DODATEK Č.1 KE SMLOUVĚ O DÍLO Č. OVZ-VZZR-2020-014

Smluvní strany mezi sebou uzavřely dne 27. 11. 2020 smlouvu o dílo č. OVZ-VZZR-2020-014 jejímž předmětem je zhotovení stavebního díla: „Centrální polytechnické dílny a Galerie města Pardubic“ (dále jen jako „SOD“).

Název akce:	Galerie města Pardubic CZ.06.3.33/0.0/0.0/16_036/0015136
Změnový list č. 1	SOD č. OVZ-VZZR-2020-014
Popis Změny: Změnový list č.1 řeší drobnou technickou změnu v provedení podkladního betonu, resp. rozložení projektované tloušťky 10 cm do dvou úrovní. Popis příčiny Změny: V projektové dokumentaci a výkazu výměr, je zadáno provedení podkladního betonu tloušťky 100 mm, níže výřez skladby:  Na takto navrženém podkladním betonu je hydroizolační fólie, následně geotextilie a základová deska. Ze zkušenosti z předchozích realizací generální dodavatel doporučuje provedení podkladního betonu tloušťky 60 mm, poté hydroizolační fólii a geotextilie a překrytí 40 mm ochranné vrstvy hydroizolace. Tím je docíleno dokonalé ochrany hydroizolačního souvrství, která by téměř jistě nevydržela pohyb pracovníků při armování základové desky. Tato změna nemá dopad do financí a pouze zlepšuje kvalitu díla eliminací možného poškozen

Příloha: skica provedené úpravy VZT kanálu

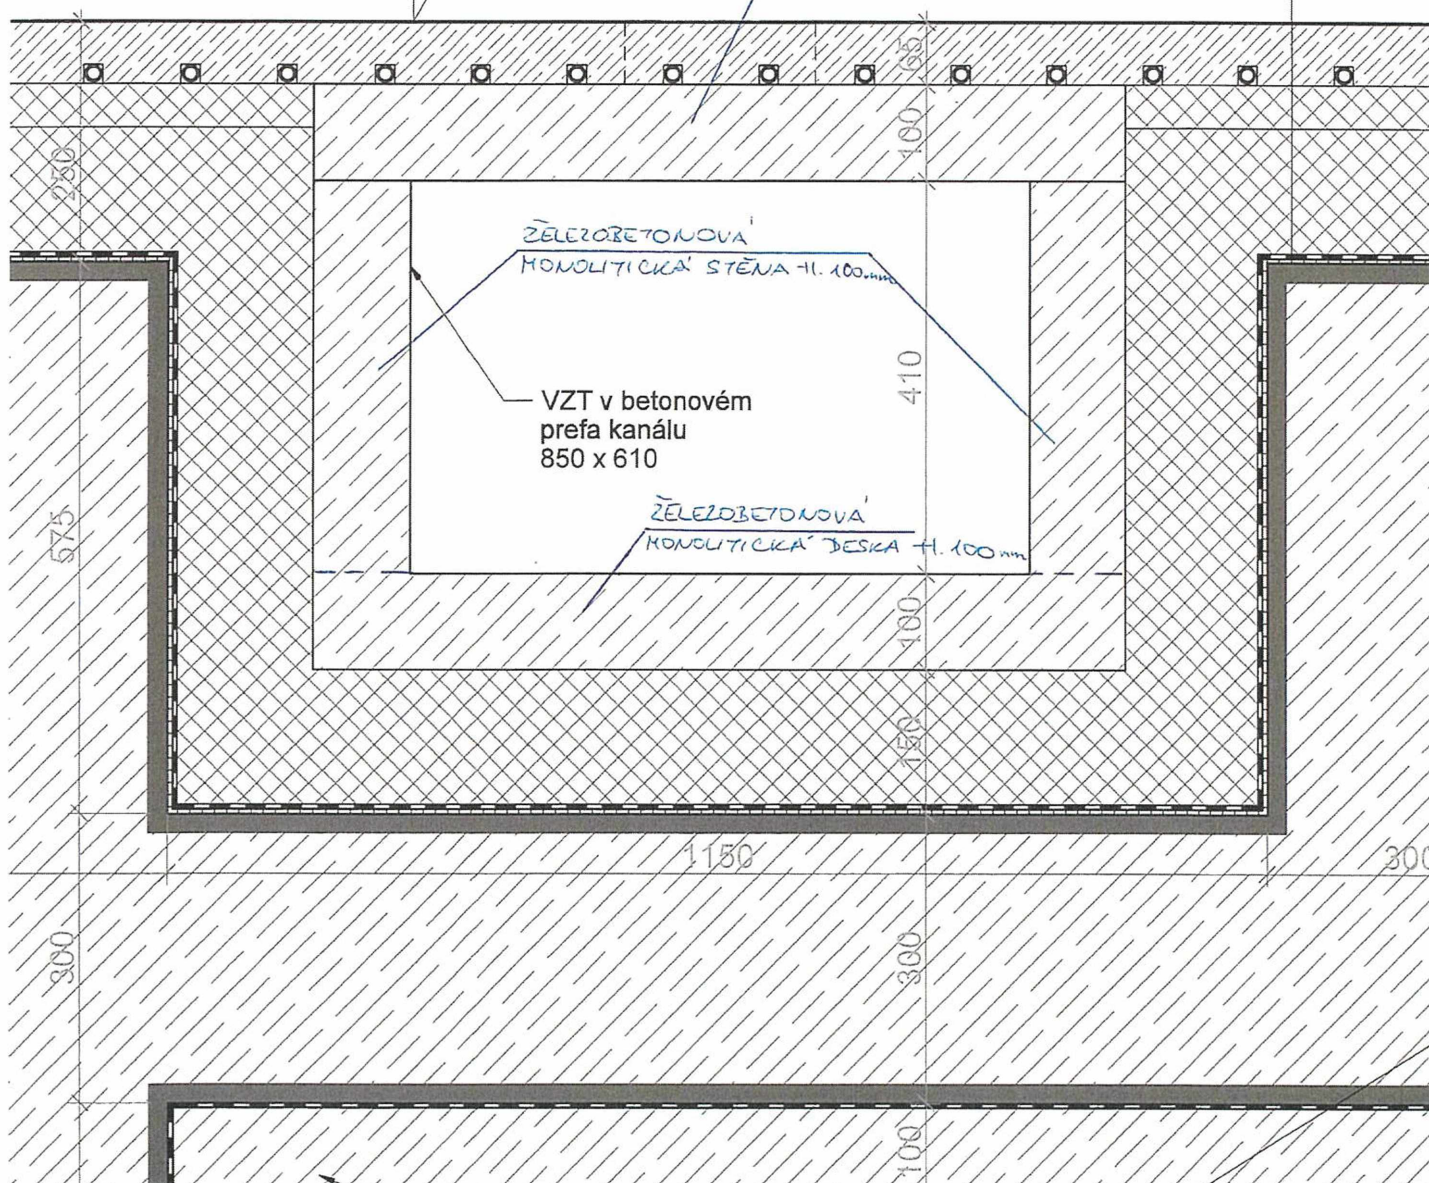
Změnový list č.3 řeší pouze technickou změnu v provedení vzduchotechnického kanálu, resp. způsob provedení části betonové konstrukce. Jedná se o záměnu železobetonového prefabrikátu na monolitickou železobetonovou konstrukci kombinovanou s prefabrikovanými železobetonovými zákrytovými deskami. V projektové dokumentaci a je zadáno provedení vzduchotechnického (dále VZT) kanálu jako prefabrikovaná konstrukce. Konstrukce kanálu se skládá z prvků tvaru „U“, které tvoří koryto VZT kanálu a zákrytových desek, ty VZT kanál z vrchu uzavírají.

Generální dodavatel navrhuje prvek VZT kanálu tvaru „U“, který je navržen jako prefabrikovaný, nahradit za monolitický. Tím, že bude koryto VZT kanálu monolitické, dojde ke sjednocení koryta jako celku. Touto drobnou technickou změnou zvyšujeme kvalitu této části díla díky eliminaci případného zachycování nečistot ve spárách VZT kanálu, které tam touto úpravou nebudou. Tato změna nemá dopad na finanční stránku projektu a pouze zvyšuje kvalitu prováděné konstrukce.

Název akce:	Galerie města Pardubic CZ.06.3.33/0.0/0.0/16_036/0015136
Změnový list č. 3	SOD č. OVZ-VZZR-2020-014
Popis Změny: Změnový list č.3 řeší technickou změnu v provedení vzduchotechnického kanálu, resp. způsob provedení části betonové konstrukce. Jedná se o záměnu železobetonového prefabrikátu na monolitickou železobetonovou konstrukci kombinovanou s prefabrikovanými železobetonovými zákrytovými deskami.	
Popis příčiny Změny: V projektové dokumentaci a výkazu výměr je zadáno provedení vzduchotechnického (dále VZT) kanálu jako prefabrikovaná konstrukce. Konstrukce kanálu se skládá z prvků tvaru „U“, které tvoří koryto VZT kanálu a zákrytových desek, ty VZT kanál z vrchu uzavírají (viz řez VZT kanálem níže). Generální dodavatel navrhuje prvek VZT kanálu tvaru „U“, který je navržen jako prefabrikovaný, nahradit za monolitický. Tím, že bude koryto VZT kanálu monolitické, dojde ke sjednocení koryta jako celku. Bude tím zvýšena kvalita této části díla díky eliminaci případného zachycování nečistot ve spárách VZT kanálu, které tam touto úpravou nebudou. Tato změna nemá dopad na finanční stránku projektu a pouze zlepšuje kvalitu prováděné konstrukce. Tyto změny nemají vliv na stavební povolení ani na hodnoty projektu.
